甲第180号証

意見書

大阪大学大学院基礎工学研究科 教授

杉浦参考人の平成21年6月15日付け陳述書(乙第141号証)に反論・論評する形で、広帯域電力線搬送通信設備の型式指定の技術基準の誤りを指摘します。

図2-1 ロジテック社 LPL-TXA の漏えい電界強度(大阪府吹田市、2階建て木造住宅)

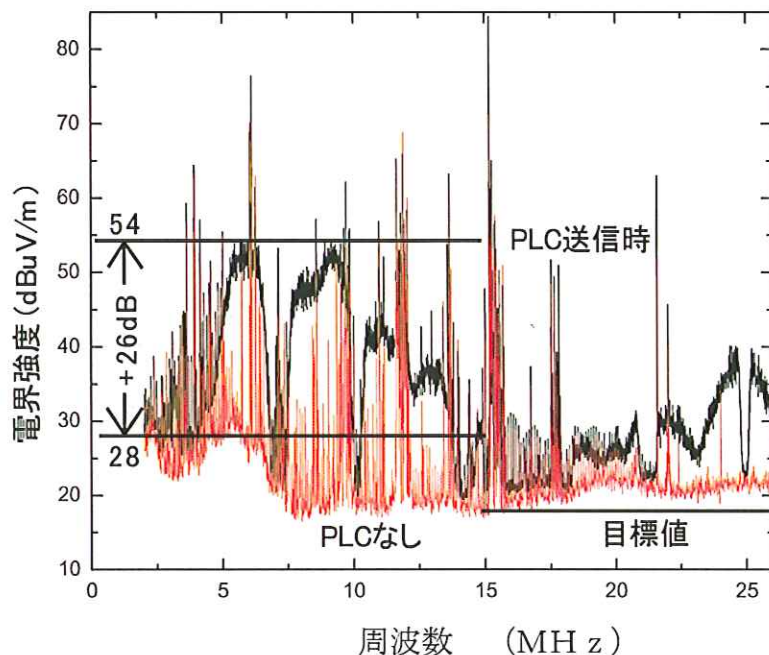
現に、本件P L Cの技術基準に基づいて総務大臣から型式指定を受け、市販されているP L Cモデムを我が国の木造家屋で実際に使用した場合に、家屋の外壁から5 mや1 0 mで電界強度を測定した場合、電界強度は周囲雑音レベルを大幅に超過しますし(図2-1)(甲52号証、甲102号証、甲137号証)、あるいは、短波ラジオで聞いた場合、短波ラジオでP L Cの漏えい電波特有の信号が明確に聞こえます。このことから、本件技術基準が少なくとも我が国の木造家屋について、全く機能していないことは明らかなです。

p.39 C I S P R 2 2 と同等の無線通信に対する保護を与える」ということを「C I S P R 2 2 でよろしいよ」とすり替えています。これは全く意味が異なります。P L C モデムに対して、単にC I S P R 2 2 と同じコモンモード電流許容値を設定すれば、C I S P R 2 2 と同等の無線通信に対する保護が実現するわけではありません。その最も顕著な例は、我が国の技術基準がC I S P R 2 2 よりも15～30MHzで10dB厳しいコモンモード許容値を課しているにも関わらず、その測定法に誤りがあるためにザル法となっており、第2の図2-1のように無線通信を保護し得ない非常に強い漏えい電波の発生を許してしまうことです。C I S P R は、この日本の失敗から学ぶ必要があります。

とを除けばノッチを入れていないため、図2-1のように54 dB μ V/mにもおよぶ電界強度の漏えい電波をたれ流しています。そのため、短波放送は全く保護されていません。

図 2-3 電力配線上の不平衡要素と PLC 設備によるコモンモード電流発生経路（ディファレンシャルモード電流 DM、コモンモード電流 CM、破線 LCM、実線 CCM）

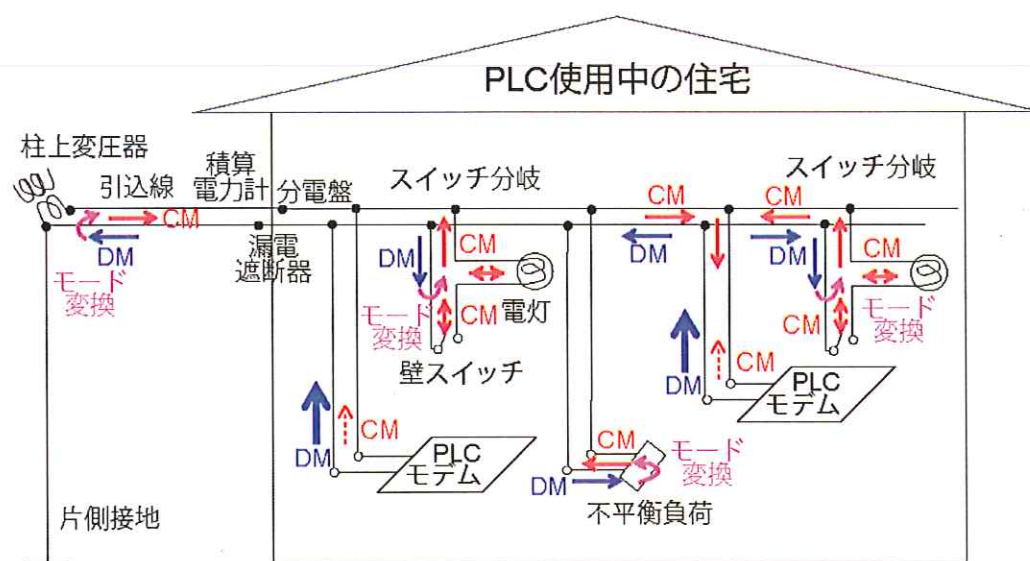
ところが、屋内電力配線は、そもそも通信線のように2点間を接続するものではなく、屋外から供給された低電圧（100Vまたは200V）の交流（50Hzまたは60Hz）を建物の複数個所に存在する照明設備とコンセントに供給するものであり、線路の様体が全く異なります。（図2-3）

PLCは屋内電力配線のコンセントにPLCモデムを接続して、高周波（我が国の広帯域電力線搬送通信設備では2～30MHz）のディファレンシャルモード信号をコンセントに供給することによって、コンセント間で通信を行うものですが、コンセントから供給された高周波信号は、通信を行っているコンセント間をつなぐ電力配線上だけに流れるのではなく、屋内電力配線全体に伝搬して行きます。そして、屋内電力配線には照明設備やコンセントが多数存在し、コンセントには電気機器が接続されています。これらの屋内電力配線上で、ディファレンシャルモード電

流からコモンモード電流を発生する可能性のある不平衡性が存在する箇所としては、①スイッチ分岐（天井の照明器具とそれをオン・オフするための壁スイッチから成る分岐配線）、②コンセントに接続された電気機器、③片側接地された引込み線、④屋内電力配線ケーブル、などが挙げられます。これら、電力配線上の不平衡要素でディファレンシャルモード電流から変換されて発生するコモンモード電流をCCM（Converted Common Mode）電流、それに対して、PLCモデムの不平衡性によって発生してコンセントに供給されるコモンモード電流をLCM（Launched Common Mode）電流と呼ぶことがあります。ところで、④を除く①～③の不平衡要素は全てPLCモデムを接続したコンセントから離れたところに存在します。このことから、線路に沿って不平衡性がほぼ均一であるという仮定が屋内電力配線については成り立たないことが明らかです。従って、CISPRの通信ポートに関する規格・考え方を単純にPLCに当てはめることはできません。全ての不平衡要素で発生するコモンモード電流の中で、少なくとも最も大きなコモンモード電流を規制しなければ、漏えい電波の電界強度を規制することはできません。

PLCの場合(図3-7(c))は、スイッチ分岐など不平衡要素が沢山ある電源線に、ディファレンシャルモード信号を印加しているので、電力線上の不平衡要素でのモード変換によってコモンモード電流があちこちで発生します。(図2-3)従って、PLCの電源ポートから入るコモンモード電流を測定しても、有効な規制はできません。電力線の不平衡要素で発生するコモンモード電流を測定して規制する必要があります。それが測定できない場合には、それに代わるものを見つける必要

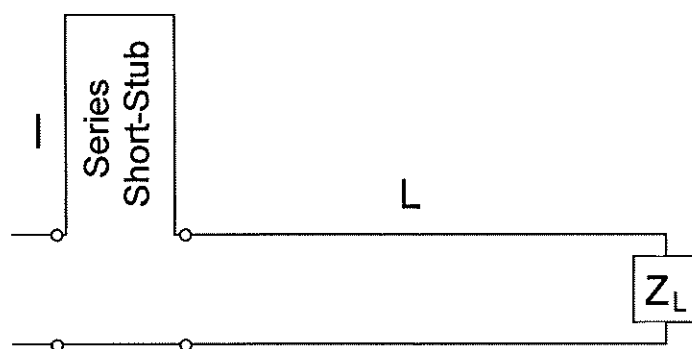
「なお、分岐線を流れるコモンモード電流による漏えい電波についても別途検討しております。」と述べていますが、これは明らかに情報通信審議会の答申以降に

行われた後付けの検討に過ぎず、技術基準策定には全く反映されていません。それが証拠に、この検討については、総務省研究会の報告書にもCISPR委員会報告（乙4号証）にも一切書かれておらず、答申後に行われたパブリックコメント（甲129）での指摘を受けて、杉浦氏らがかなり後になってからEMC Jで発表したもの（乙81号証）です。なお、その検討結果も、フォールデッドダイポールからの漏えい電波を過少評価しています。

図 3-6 スイッチ分岐におけるモード変換

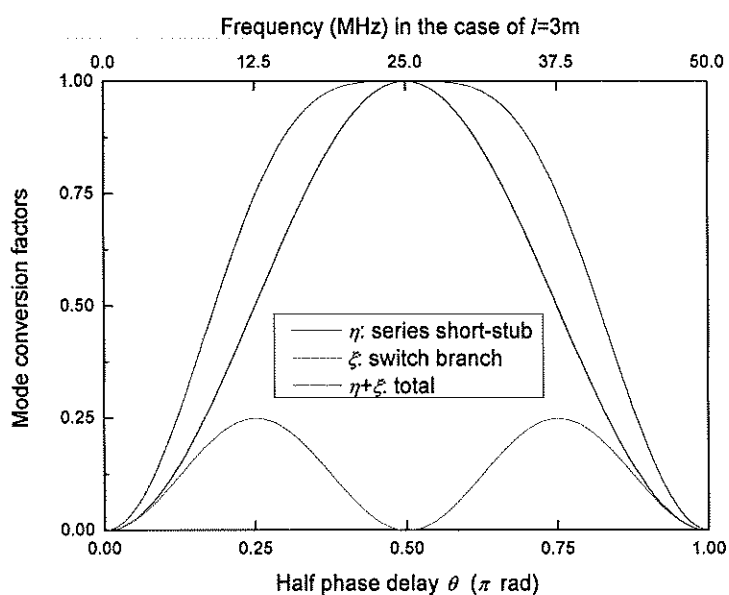
なお、このとき JARL が指摘した問題は、私が「隠れたアンテナ電流」と呼んでいるものです。(甲 138 号証) 私の解析によれば、スイッチ分岐 (図 3-6 (a)) がフォールデッドダイポールアンテナのように共振していなくても、非常に広帯域に渡ってディファレンシャルモードからコモンモードへの顕著なモード変換がス

スイッチ分岐の内部で起こり、そのうちの一部は、スイッチ分岐の外に出る際に再びディファレンシャルモードに変換されるため外からは見えず、隠れたアンテナ電流となります。残りのコモンモード電流は、そのまま外に出て屋内電力配線を伝搬します。これらのモード変換の割合を電力比で表したものを図3-6(b)に示します。この図で、 θ はスイッチ分岐のうち短絡されている側の配線によって生じる位相差の半分を π ラジアン単位で表したものの、 η はスイッチ分岐に入射したディファレンシャルモードがスイッチ分岐の内部でコモンモードに変換される割合(電力比)、 ξ はコモンモードとして出射する割合(電力比)を表しています。上側の横軸は、短絡されている側の配線長が3mの場合について、周波数を表しています。たとえば、25MHzでは、 $\eta=1$ でディファレンシャルモード電流は全てコモンモード電流に変換されますが、外部に出るときに再び全てディファレンシャルモード電流に変換されるため、 $\xi=0$ となって外部にはコモンモード電流は現れません。これが隠れたアンテナ電流です。一方、12.5MHzでは、 $\eta=0.5$ でディファレンシャルモード電流の半分がコモンモード電流に変換されますが、そのさらに半分が再びディファレンシャルモード電流に変換されて出て行き、残りの半分がコモンモード電流として出てゆくの、 $\xi=0.25$ となります。スイッチ分岐の内部または外部でコモンモードに変換されるものを合わせると $\eta+\xi=0.75$ となります。つまり、3m程度の短い配線であっても、比較的低い周波数12.5MHzの信号を極めて高い割合でディファレンシャルモードからコモンモードに変換することが分かります。すなわち、スイッチ分岐におけるモード変換は顕著であり、屋内配線上の主要なコモンモード電流発生源であることが分かります。

また、スイッチ分岐(図3-6(a))の上側のクランクの部分は、折り返しモノポールアンテナとして動作し、漏えい電波を出します。(甲138号証)

なお、スイッチ分岐におけるモード変換で発生するコモンモード電流は、ディファレンシャルモード電流の2倍に及びます。従って、この比率をLC Lに換算すると、-6dBということになります。コンセントからスイッチ分岐までのディファレンシャルモード電流の減衰は、コンセント間の減衰10~20dBの半分の5~10dB程度と推定されます。また、幹線からスイッチ分岐にディファレンシャルモード電流が入射する際にも分配損失がありますが、これはスイッチ分岐毎に異なり、一般には不明です。しかし、スイッチ分岐が部屋の数以上に多数存在し、その中で分配損失の小さいものほど漏えい電波の電界強度への寄与が大きいことから、等分配の損失3dBをここでは仮定することにします。そうすると、コンセントから供給されるディファレンシャルモード電流からスイッチ分岐で発生するコモンモード電流への変換損失は、 $-6 + (5 \sim 10) + 3 = 2 \sim 7$ dBと見積もられます。屋内電力配線の隠れたアンテナ電流を含めた不平衡性をLC Lに換算するとす

図3-7 パソコン(通信ポート、電源ポート)とPLCの妨害波発生機構

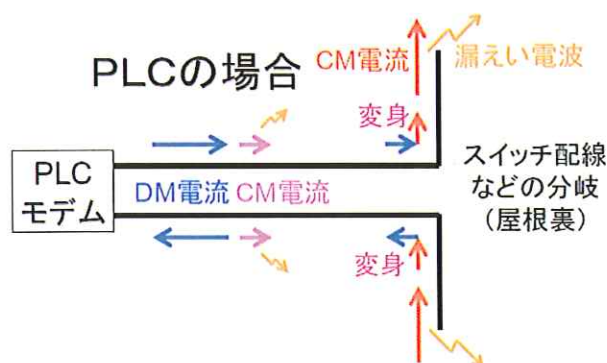
PCの通信ポートの場合(図3-7(a))、ディファレンシャルモード信号を印加しますが、通信線には不平衡分岐は無いので線路上でモード変換によって生じるコモンモード電流は電力線に比べればずっと小さく、従って、PCの通信ポートから入るコモンモード電流を測定すれば有効な規制が可能と考えられます。

PCの電源ポートの場合(図3-7(b))は、ディファレンシャルモード信号は存在せず、ディファレンシャルモードの雑音もパソコン等で除去されているため存在しません。電力線にはスイッチ分岐など不平衡要素がありますが、元になるディファレンシャルモード電流が存在しないので、コモンモード電流へのモード変換も起こりません。従って、PCの電源ポートから入るコモンモード電流を測定すれば有効な規制が可能です。

図3-7 コンセントで測ったLCLとコモンモードインピーダンス（甲137号証）

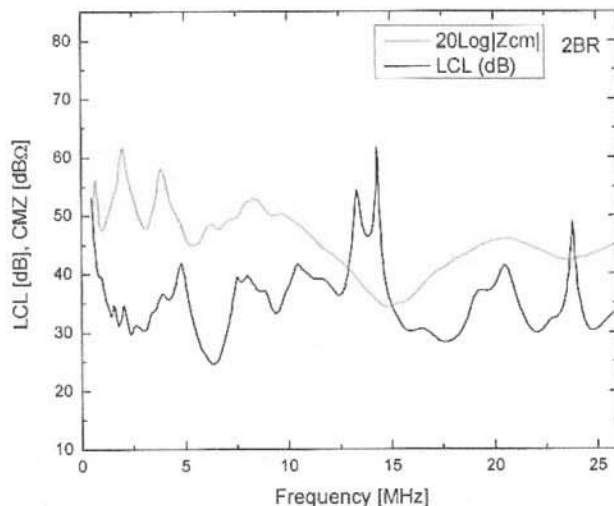
の主張は全く根拠がない妄言です。事実、LCLが16 dBよりはるかに高いコンセント（図3-7）で技術基準を満たすPLCモデムを使用しても、技術基準が目標とした周囲雑音レベルよりはるかに高い漏えい電波が観測されます。（図2-1）（甲102号証、甲137号証）

図1 屋内および屋外（引込み線）のディファレンシャルモード電流、コモンモード電流

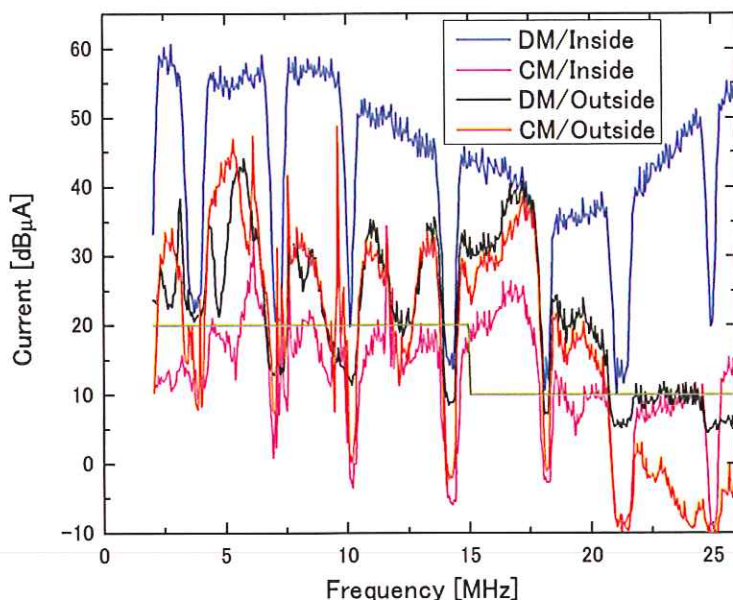
p.12 乙4号証73ページ 図5-33では、ディファレンシャルモードの屋内から屋外への減衰量として非常に楽観的なデータが示されています。しかし、PLC屋内配線と屋外の引込み線で、ディファレンシャルモード電流とコモンモード電流を測定したところ、下図のような結果が得られました。（甲第102号証）これによると、引込み線のディファレンシャルモード電流は、屋内よりも0～30dB小さくなっていますが、それとほぼ同じ大きさのコモンモード電流が引込み線に流れています。これは引込み線が片側接地されているために、ディファレンシャルモード電流が全てコモンモード電流となるためであると考えられます。引込み線を通るコモンモード電流は、屋内のPLCの出力のコモンモード電流よりも10～30dB程度大きくなっています。屋外の引込み線には、建物による遮蔽効果がありませんから、乙4号証84ページ表8.5を考慮すると、屋内からの漏えい電波よりも20～47dB強い漏えい電波が引込み線から発生する可能性があります。乙4号証の図5-33の場合でも、ディファレンシャルモードの減衰が40dBの

場合、 $60 - 40 = 20 \text{ dB } \mu\text{A}$ のコモンモード電流が引込み線を流れて、それによる漏えい電波は、屋内の許容値のコモンモード電流からの漏えい電波よりも、 $10 \sim 27 \text{ dB}$ 強くなります。遮蔽が効かず、架空で数十mにおよぶ引込み線からの漏えい電波の問題が、この技術基準では忘れられています。
